Overlegreactie Wetterskip Fryslân
Ontvangen per mail d.d. 16-11-2023

Op 20-10-2023 hebben wij 'Bestemmingsplan Leeuwarden - Hoogspanningsstation Leeuwarden Zuidwest' ter inzage gekregen, waarvoor onze dank. Het is goed om te zien dat natuurvriendelijke maatregelen worden getroffen en dat de nieuwe bebouwing wordt aangelegd met groene daken.

Bijlage 10 Memo Waterparagraaf – 110 kV-Station Leeuwarden Zuid

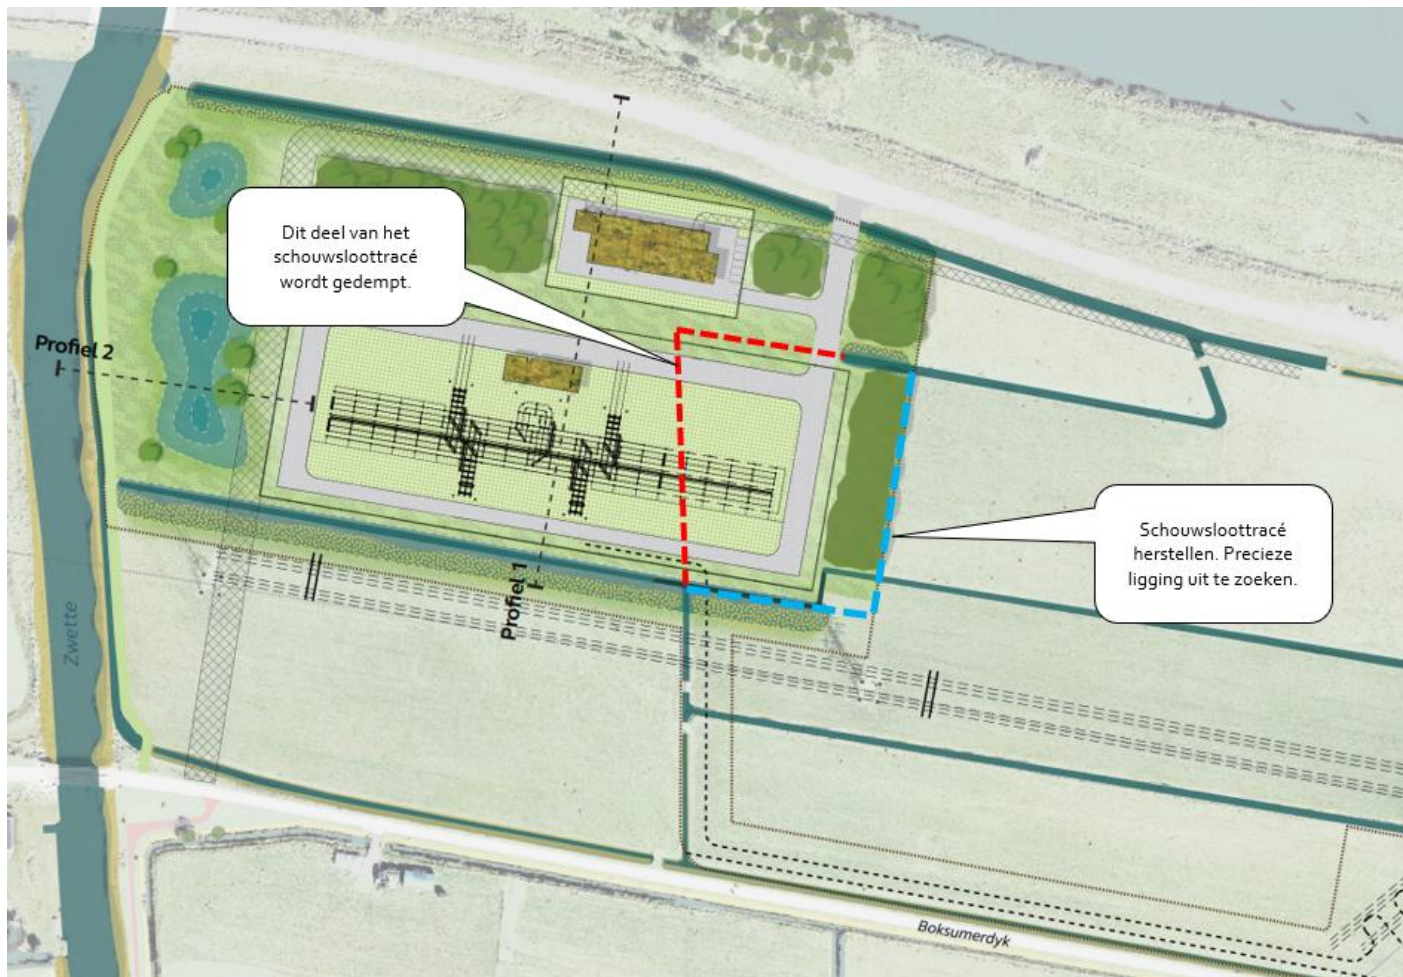
Blz. 7, Dempen en graven van oppervlaktewater: De watergangen binnen het plangebied zijn niet allen secundaire watergangen. Het dempen van watergangen is altijd vergunningplichtig bij ons waterschap. De door Arcadis uitgevoerde vergunningscheck klopt dus niet.
